基板用コネクタ MPS シリーズのインジケータ色変更のお知らせ

プリント基板用端子台 MPS シリーズ

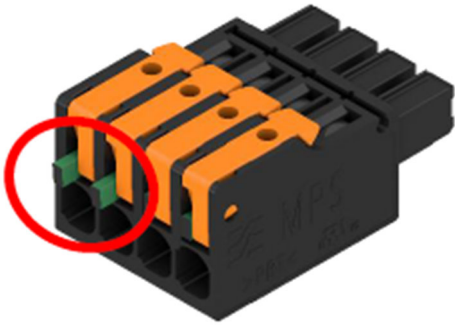
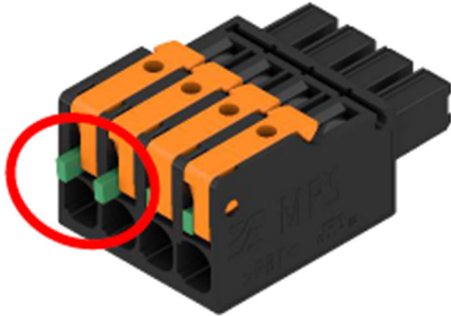
- SNAP IN 製品群における外観の標準化の為、インジケータの色を全面緑色に統一

旧タイプ: インジケータの前面が黒色	新タイプ: インジケータの前面を含む全面緑色
